ÚZEMNÍ PLÁN MĚSTA BRNA

Textová část Odůvodnění

Kapitola 19 Vyhodnocení připomínek

Svazek Pb19 *(bez osobních údajů)*

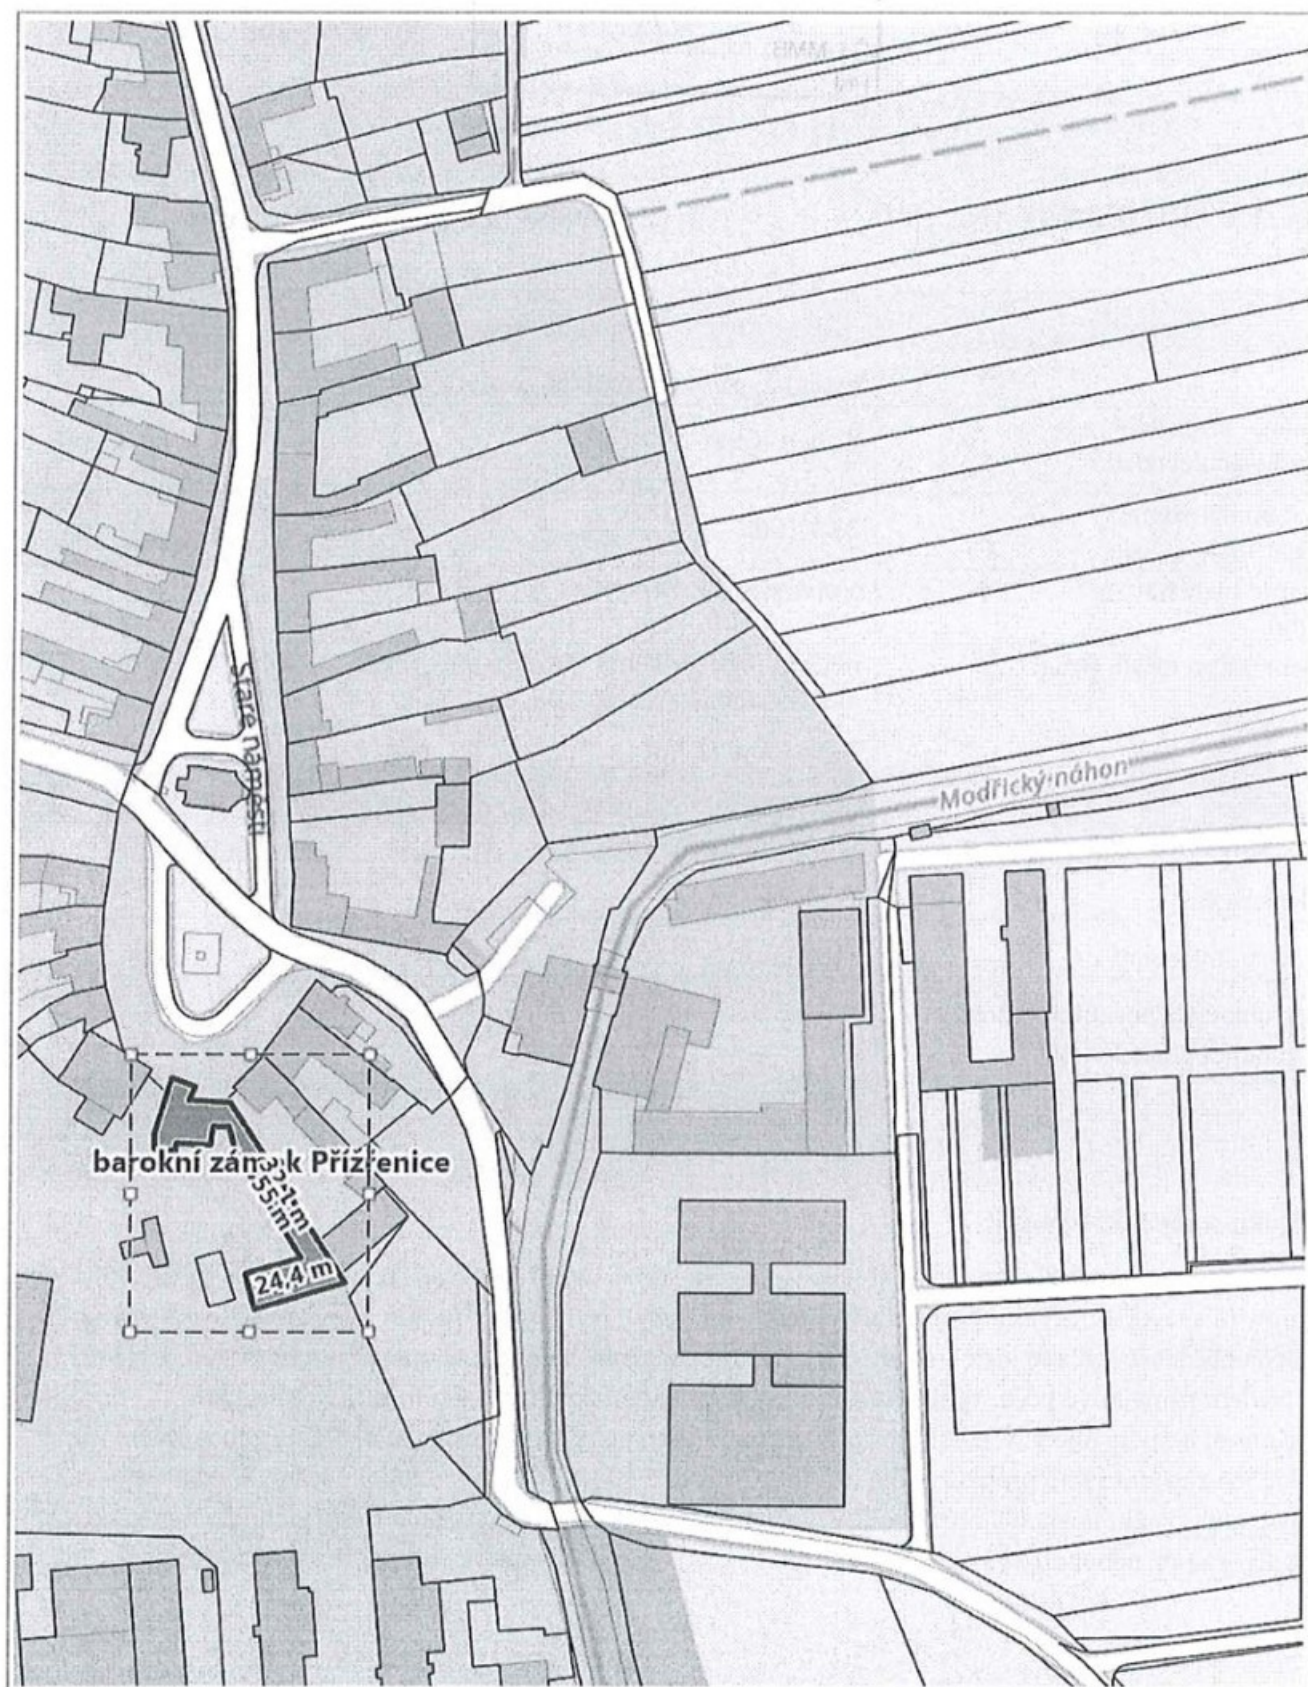
NÁZEV PROJEDNÁVANÉ ÚPD	Návrh nového územního plánu Brna	
Identifikační údaje podatele		
Fyzická osoba/právnícká osoba		
Jméno, příjmení / Název společnosti		
Datum narození/ Identifikační číslo		
Trvalé bydliště/ sídlo		
Jsem občan města Brna	nejsem vlastníkem pozemku/ů nebo stavby v ploše dotčené navrhovanou změnou Katastrální území, parc. č.	
Upřesnění obsahu námítky/připomínky		
<input type="checkbox"/> K textové části	<input type="checkbox"/> Ke grafické části	<input type="checkbox"/> K procesu pořizování
Městská část	Brno-jih	
Katastrální území	Přízřenice	
Parcelní čísla pozemků (adresa, doplňující popis lokality)	stavba: 93	
Text námítky/připomínky včetně ZDŮVODNĚNÍ		
přílohy: <input type="checkbox"/> ano		
barokní zámek Přízřenice		
<p>Barokní zámek brněnské kapituly, střecha v dobrém stavu, uvnitř částečně propadlý strop, na průčelí drobné trhliny (těsně kolem zámku projíždí těžké nákladní vozy). Nebourat! Přeradit z kategorie lehká výroba do plocha občanské vybavenosti – nutný statický průzkum, včasná a citlivá oprava interiéru pod nezbytným dohledem památkové péče, výhledově vhodné pro menší muzeum, radnici městské části, kulturní středisko pro menší aktivity apod. V horším případě přeradit do plochy pro bydlení. Statickému zabezpečení zámečku, při jehož západní stěně projíždí těžká technika nejméně 40 let bez odpovídající údržby, by do budoucna při stávajícím využití hospodářských budov a areálu prospělo zajištění průjezdu těžké techniky z opačné strany, tak aby zámek nebyl ohrožován otřesy projíždějících těžkých vozidel ze strany Starého náměstí.</p>

Připomínka se vztahuje k objektu původního barokního zámku v Přízřenicích na Starém náměstí, p.č. 93 k.ú. Přízřenice. Požaduje zachování objektu a jeho rekonstrukci, přeřazení z plochy lehkého průmyslu E do plochy veřejné vybavenosti V nebo bydlení B.

Připomínce se doporučuje nevyhovět.

Dotčený objekt je součástí výrobního areálu, který se nachází v historickém centru Přízřenic, na jižní straně Starého náměstí. Při vjezdu do areálu stojí dodnes zachovaná, ale již poněkud chátrající jednopatrová budova původního zámku. Areál je v majetku soukromého vlastníka, který ho využívá ke svým podnikatelským aktivitám. Oprava chátrajícího objektu a jeho smysluplné využití je možná i v ploše lehké výroby E.

Z důvodu zachování právní jistoty a legitimních očekávání majitelů nemovitostí v dané lokalitě pořizovatel připomínce nevyhovuje.

kaple svaté Dobroslavy

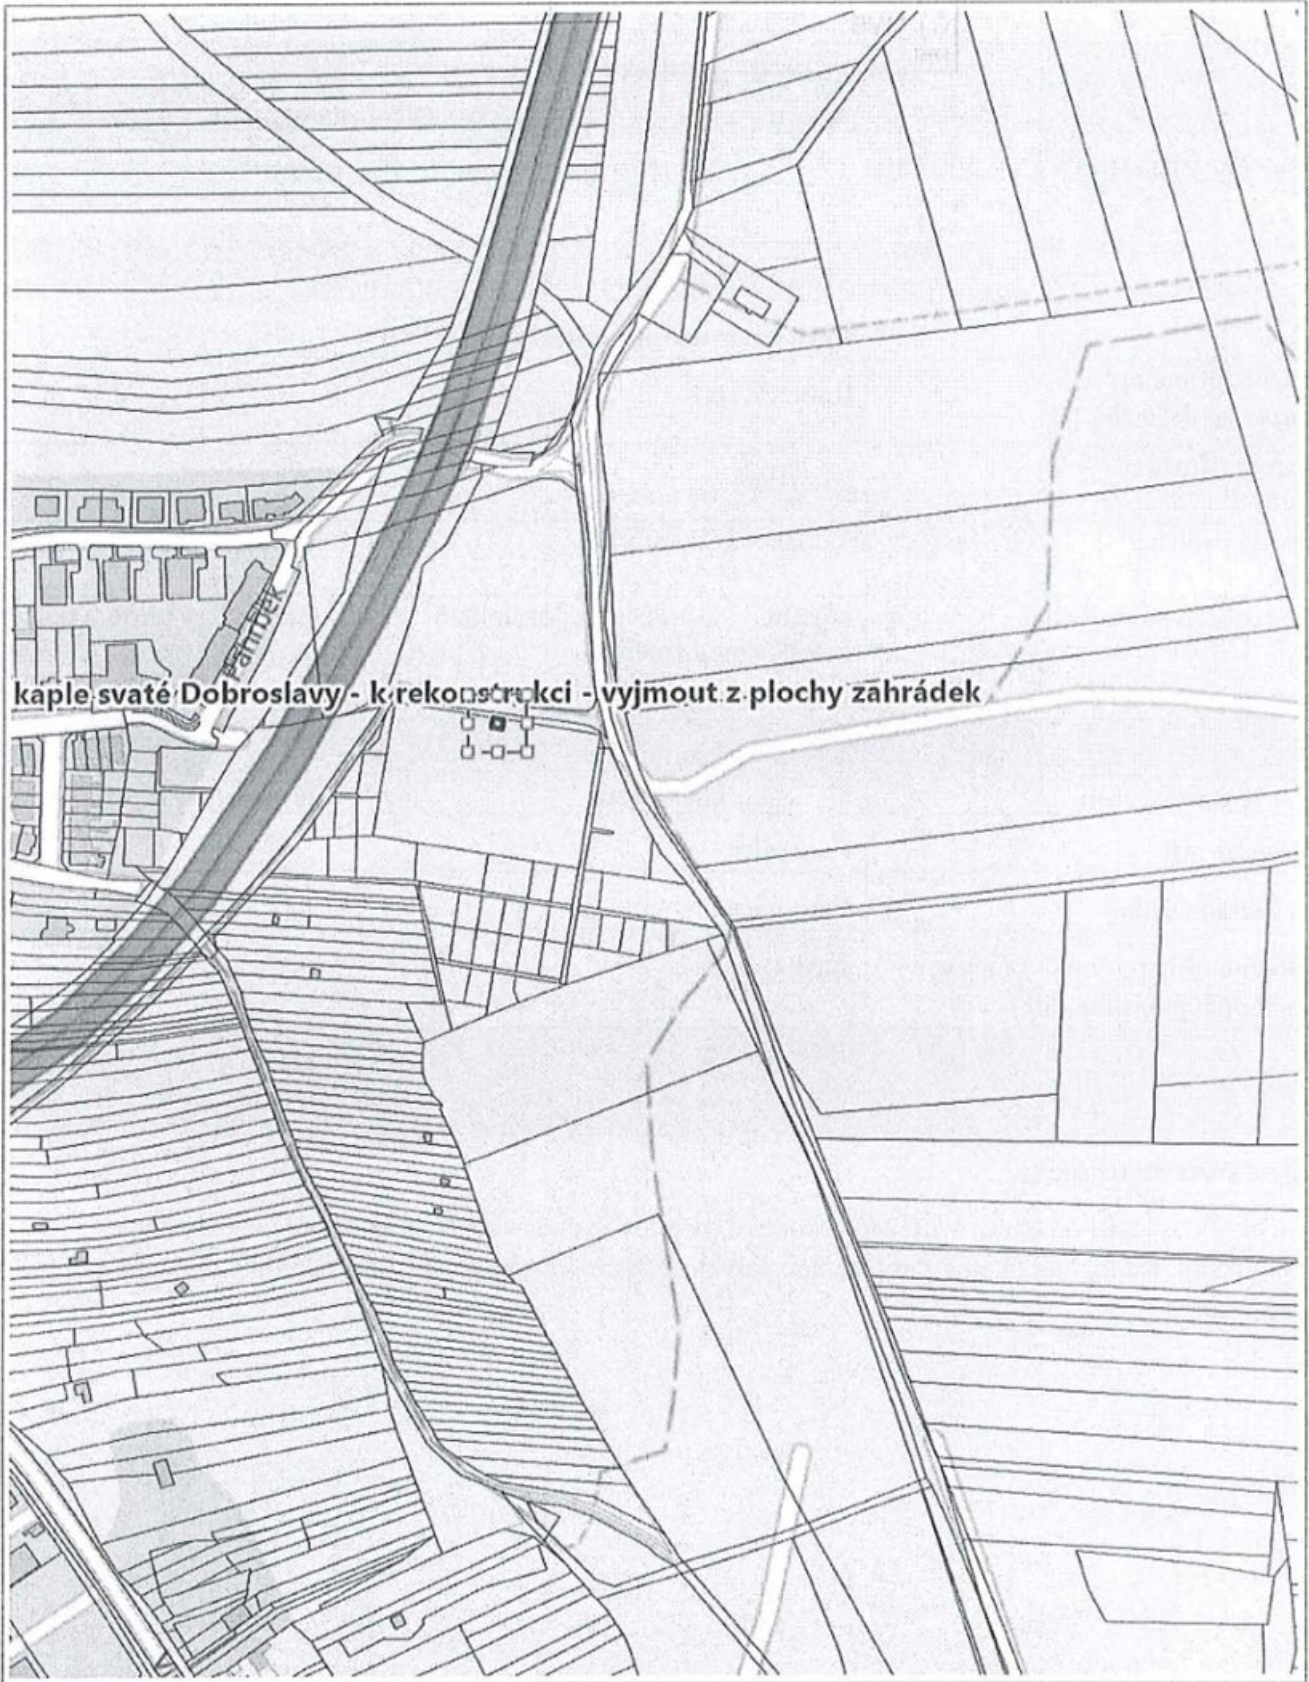
Novogotická kaple na okraji zrušeného hřbitova. Hřbitov je dnes využíván jako chatová osada se zahrádkami. Kapli, která nemá samostatnou parcelu, žádám přesunout z plochy zahrádky do vhodnější kategorie.

Regulativy pro plochy zahrádek v návrhu ÚPmB umožňují umístění staveb a zařízení pro občanské vybavení za podmínky, že záměry jsou objemově přiměřené přípustné zástavbě v území a že nedojde k podstatnému narušení či omezení hlavního využití. Vymezit pro kapli na pozemku p.č. 2227, k.ú. Černovice samostatnou funkční plochu není s ohledem na výše uvedené nutné a to i s ohledem na zvolená měřítka výkresů a podrobnost Územního plánu (minimální velikost plochy s rozdílným způsobem využití je 0,5 ha (5 000 m²).

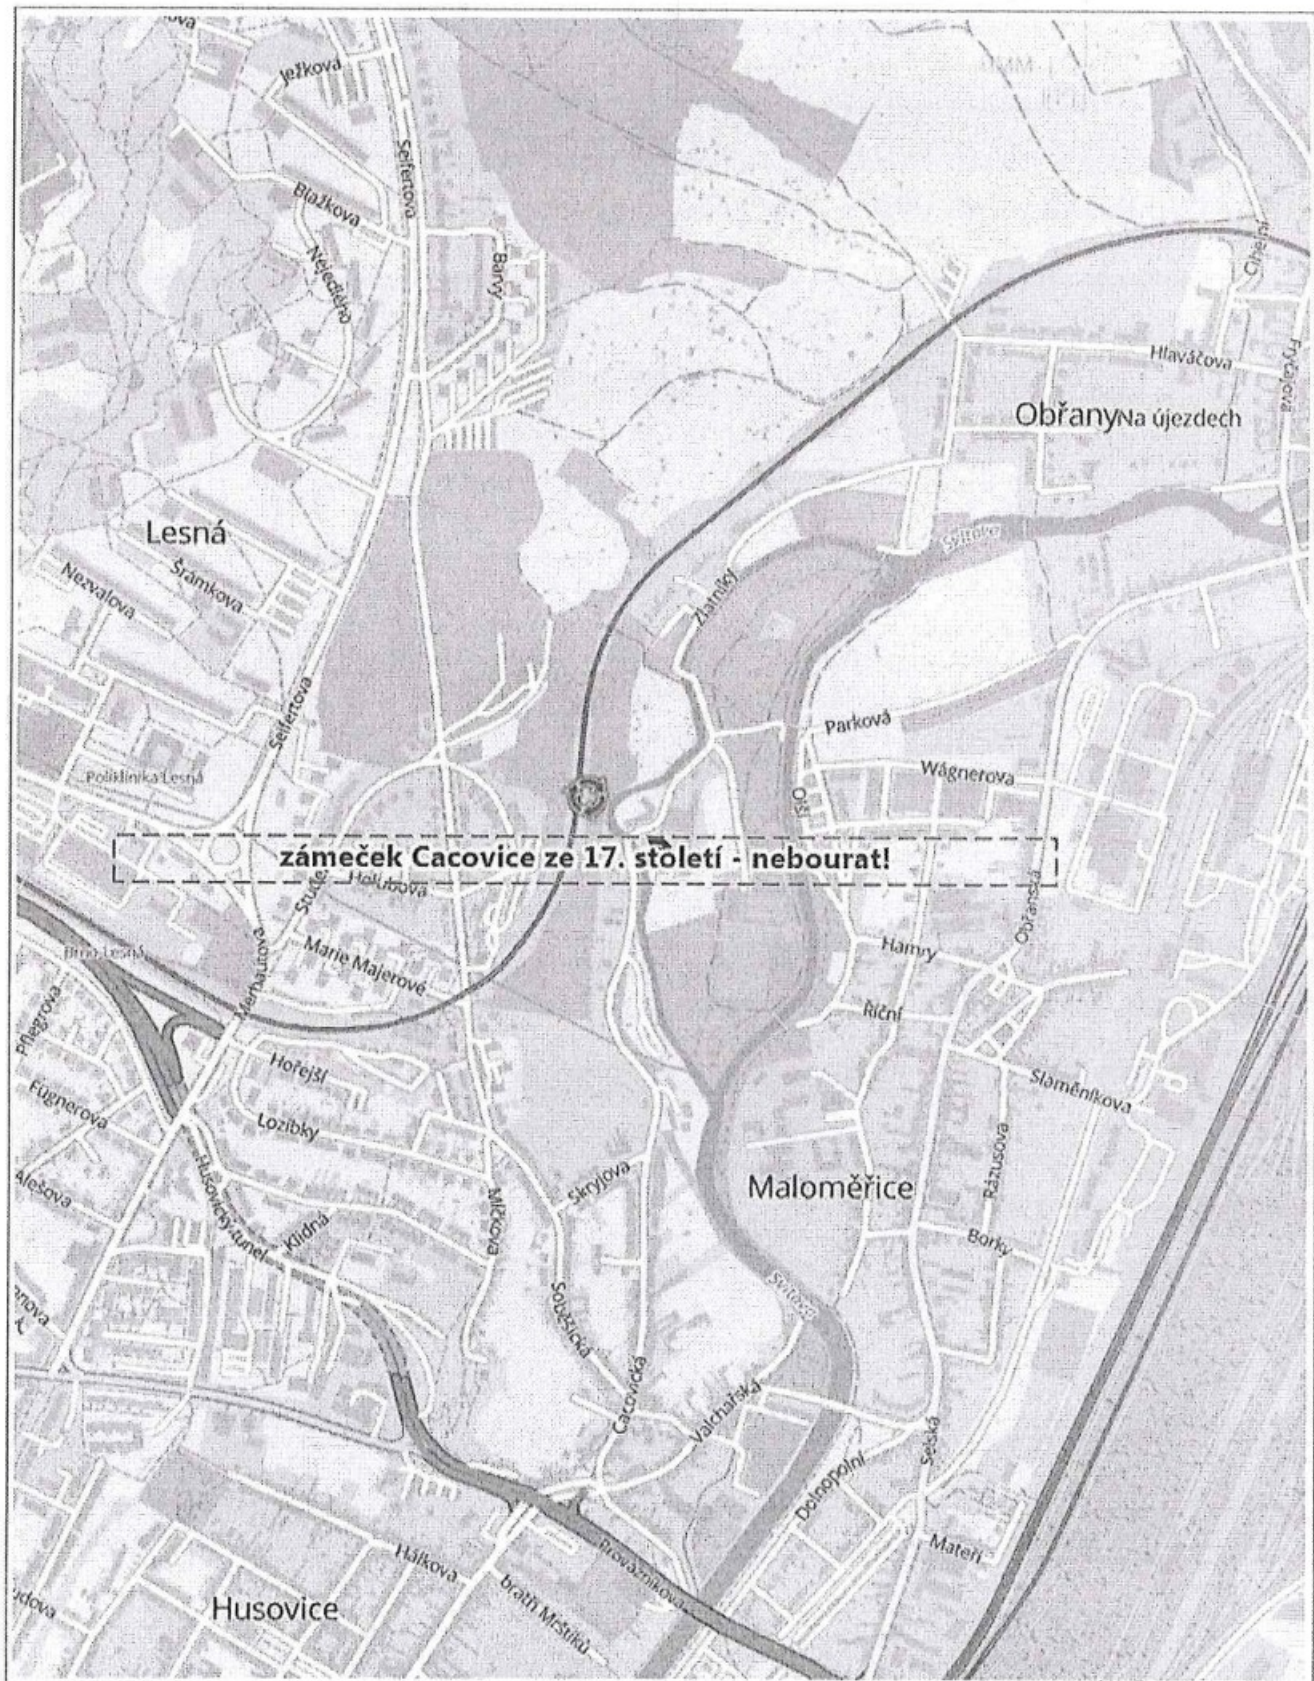
Zámeček starobrněnského kláštera ze 17. století, částečně upravený kolem roku 1920. Nebourat!

katastrální území: BRNO – Nový Lískovec
plocha: NL – 1
popis území:

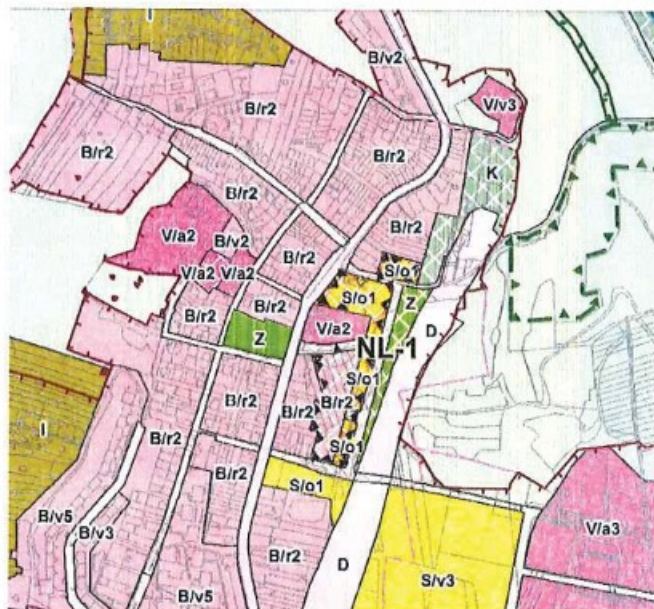
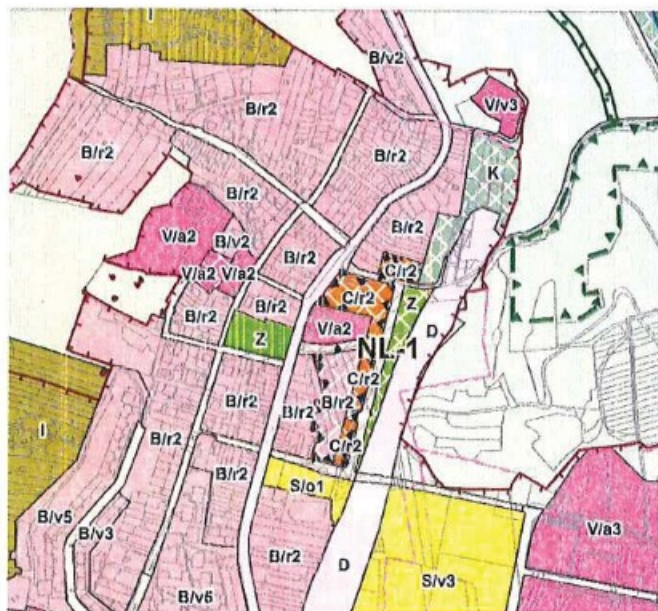
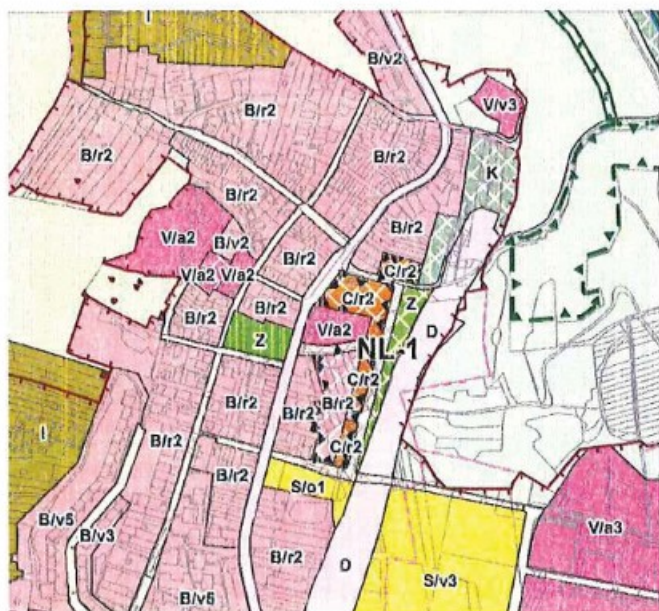
Jedná se o volnou plochu, která je ve zcela uzavřeném prostoru jasně vymezeném zástavbou areálu Mateřské školy Vážka, Brno, rodinných domů na ulici Rybnická a Obecní, areálem Pálenice a moštárny Nový Lískovec a ulicí Bítešská s dálničním přivaděčem. Určení využití této volné plochy je tak velmi omezené.

Vzhledem k situaci, že se jedná o oblast zástavby rodinných domů, přijde mi smysluplnější využít tuto plochu, jako plochu pro občanskou vybavenost, tedy s označením S/o1 a nikoliv, jako plochu s označením C/r2.

katastrální území: BRNO – Nový Lískovec
plocha: NL – 2
popis území: B/v4

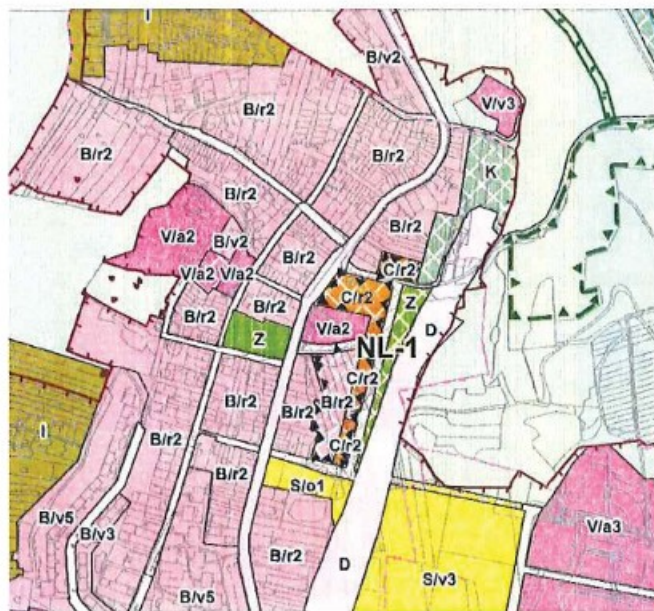
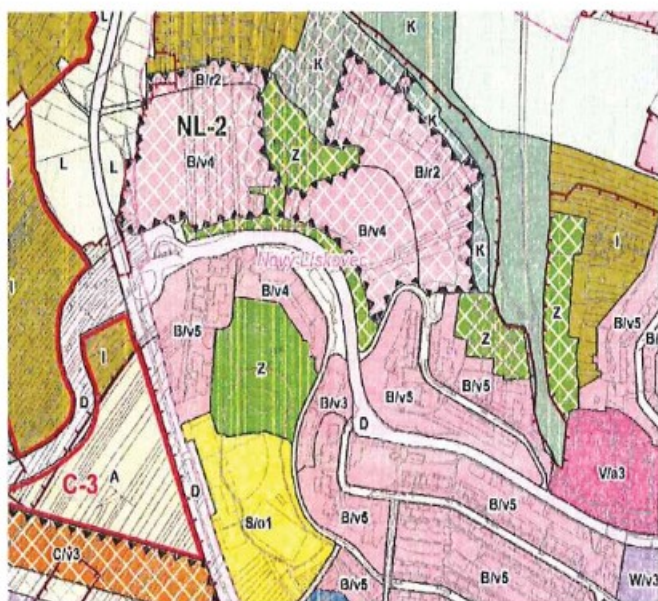
Jedná se o plochu na ulici Bítešská, která je využívána jako dálniční přivaděč k nájezdu i sjezdu na 190 km dálnice D1.

V návrhu Územního plánu města Brna se stále objevuje z minulosti plánovaná pěší lávka přes celou šířku plochy D, mezi ulicí Obecní v Městské části Brno – Nový Lískovec a areálem Campus Bohunice, konkrétně k ploše s plánovanou atletickou halou.

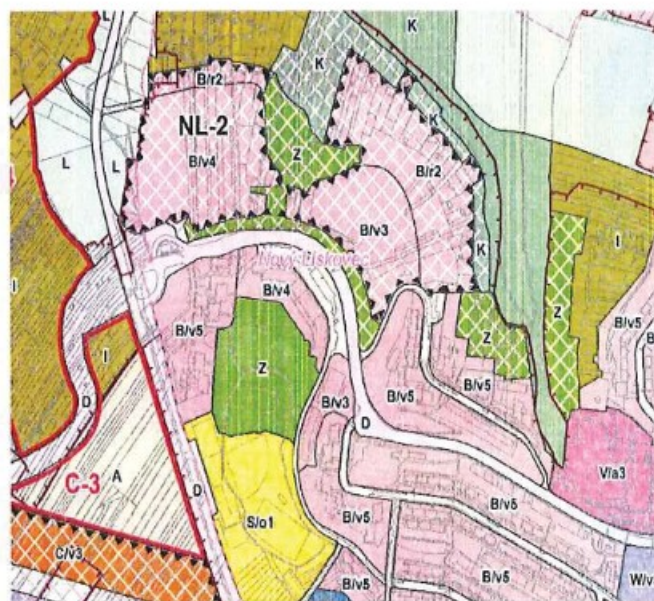
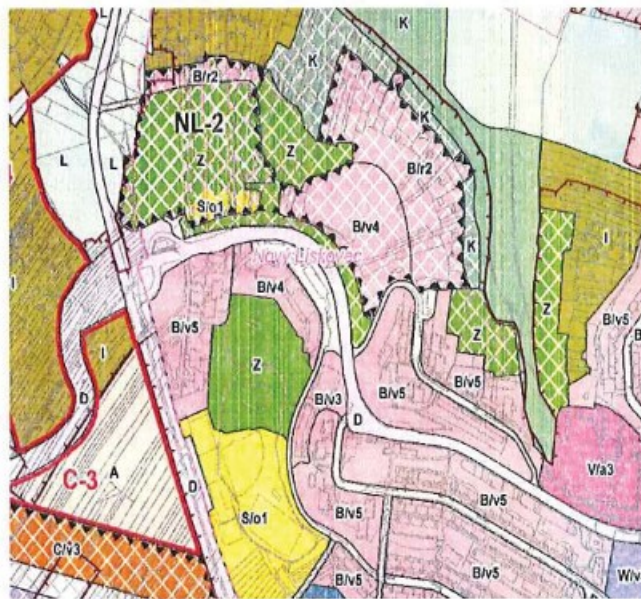
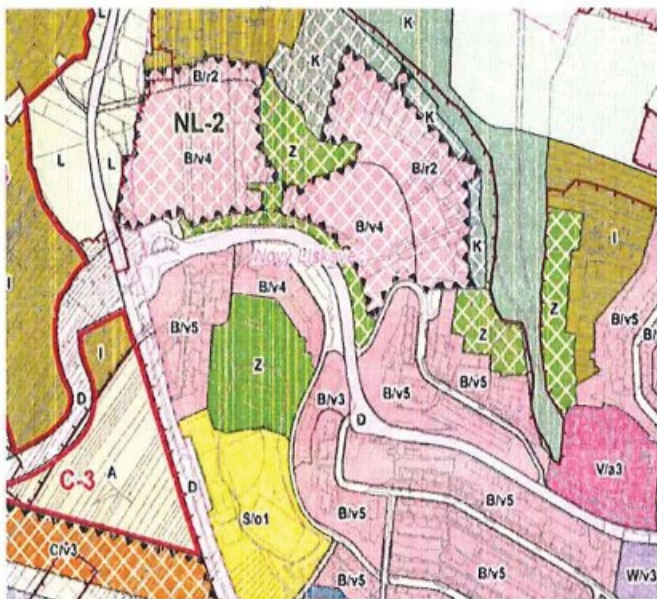
Jedná se o území nad ulicí Petra Křivky, podél ulice Chironova, které je plánováno ve studii Kamenný vrch – II prozatím jako reserva, k eventuální výstavbě bytových domů v rámci dalších etap výstavby záměru Statutárního města Brna pod označením Kamenný vrch - II.

V návrhu Územního plánu města Brna se objevuje návrh na určení této plochy jako plocha k bydlení pod indexem B/v4.

Považuji toto určení plochy k bytové výstavbě za zbytečné. Není potřeba stavět v již dnes nejzastavěnější městské části Brna další bytové domy. Naopak zde schází plochy větší zeleně. Navíc právě toto území nabízí využití, právě jako plocha zeleně – například jako městský les, nebo park. Dnes je právě toto území poslední velkou plochou vzrostlé zeleně v Novém Lískovci. Stačilo by jej pouze upravit, provádět pravidelnou údržbu a ponechat k rekreaci občanů.

Vzhledem k tomu, že celá plocha KV – 2 má problém s odvodem dešťové vody, a také vzhledem k postoji Povodí Moravy a jeho stanovisku k případné výstavbě v této lokalitě, je podle mne další bytová výstavba zcela nevhodná.
